## Projet éolien de Rollot (80), Mortemer et le Frestoy-Vaux (60)

*Réponse à l'avis de la MRAE du 24/01/2020*

**Eolienne E10 :**

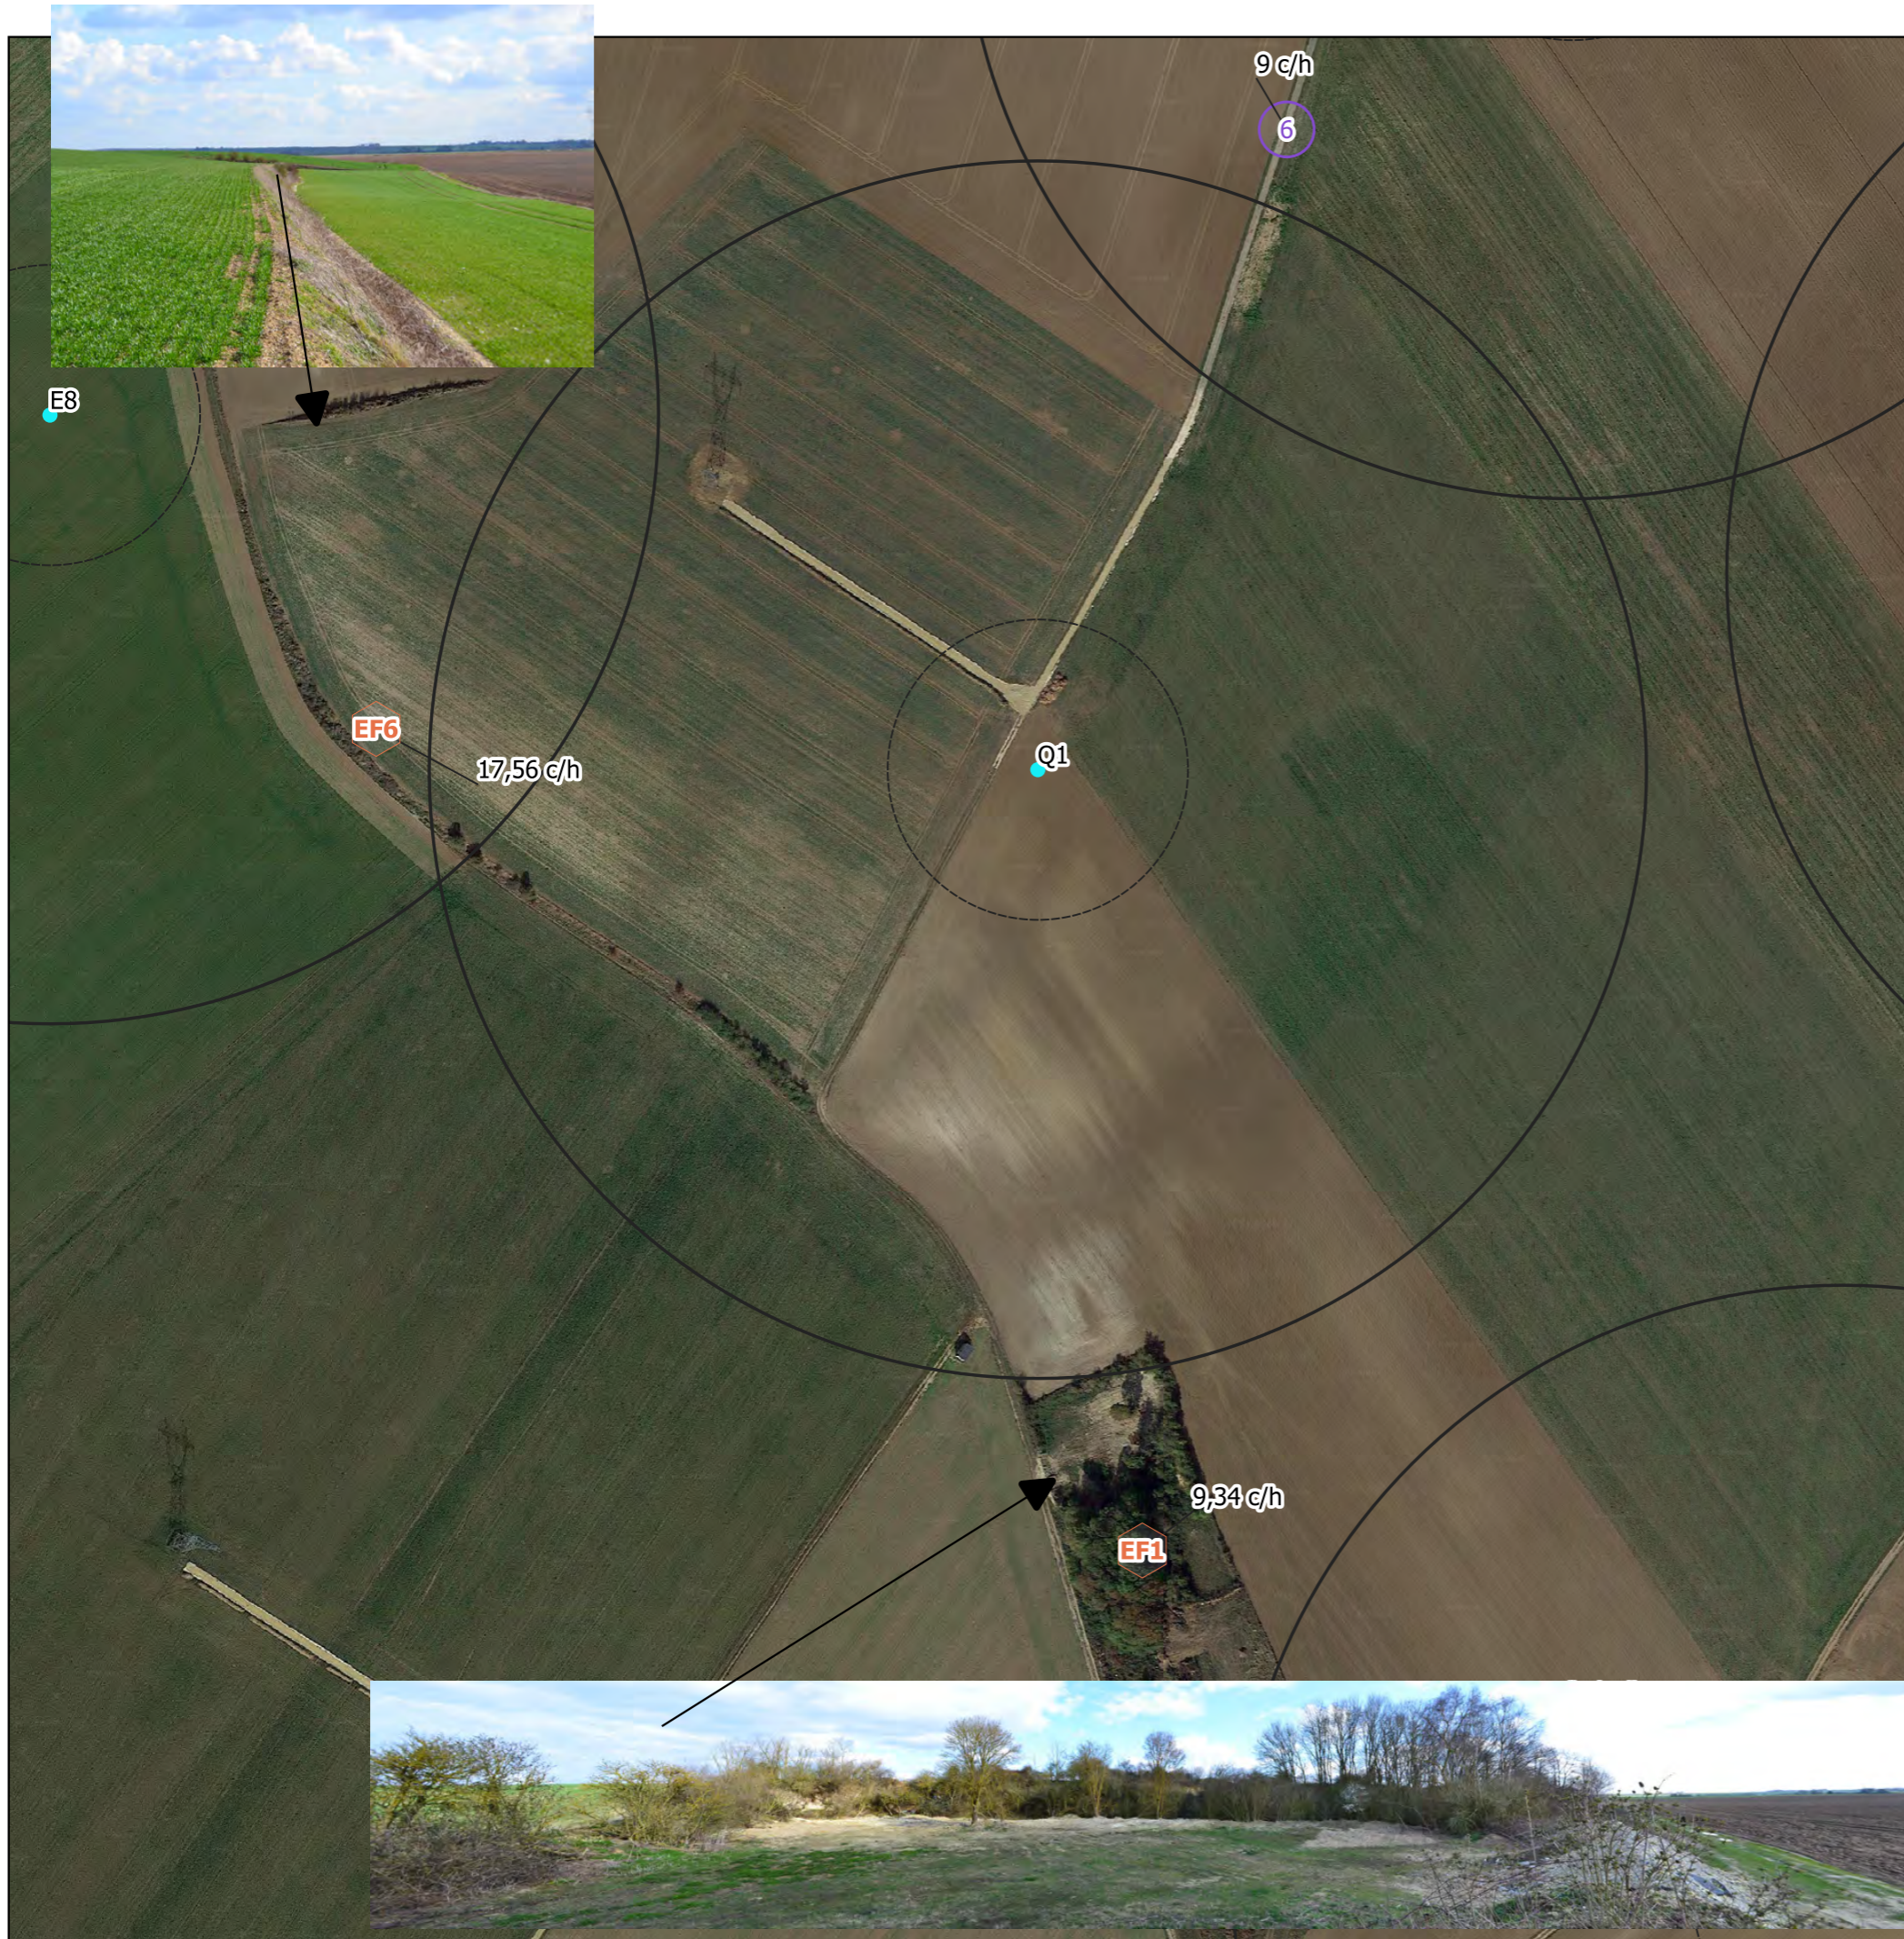
*L'autorité environnementale recommande, compte tenu du risque de collision ou de barotraumatisme pour les chiroptères et des préconisations d'Eurobats, de supprimer ou de déplacer les éoliennes Q1, E8 et E10 à plus de 200 mètres des éléments arborés en bout de pale.*

L'éolienne E10 est située à plus de 200 m des boisements.
